改善箇所説明図

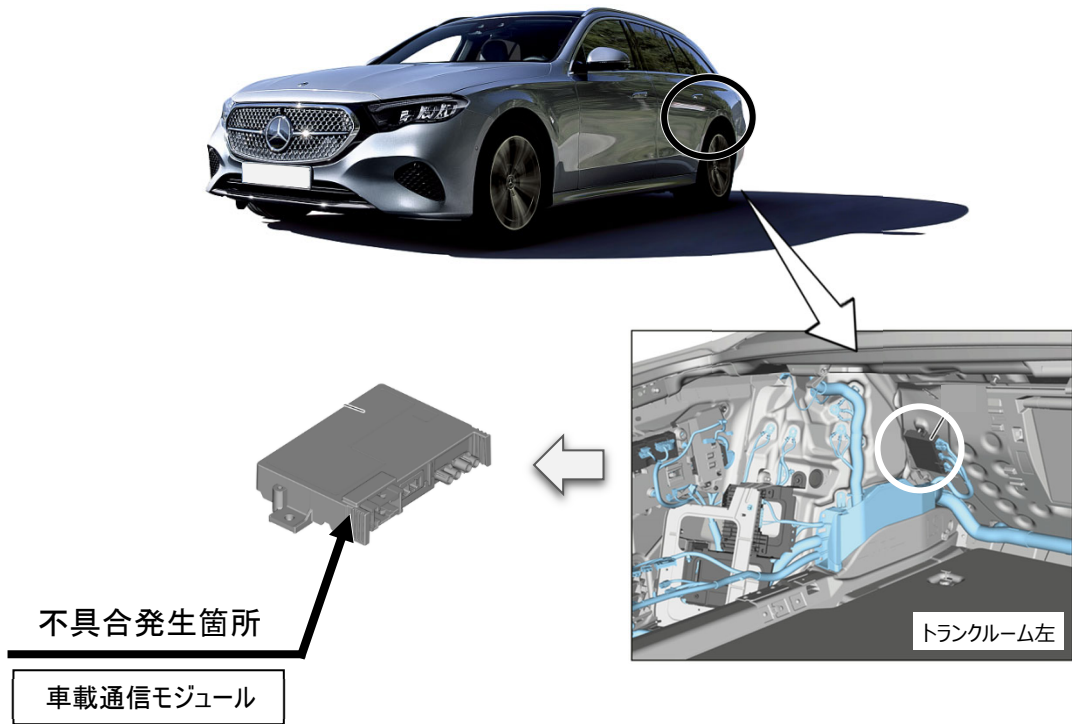
事故自動緊急通報装置の車載通信モジュールにおいて、製造工程が不適切なため、基板内のダイオードに亀裂が生じると共に警告メッセージが表示されることがある。そのため、緊急通報時にコールセンターの音声聞こえず、双方向通信ができないため、保安基準に適合しないおそれがある。

全車両、車載通信モジュールを良品に交換する。

識別：車台番号の付近に黄色の識別ペイントを塗布する
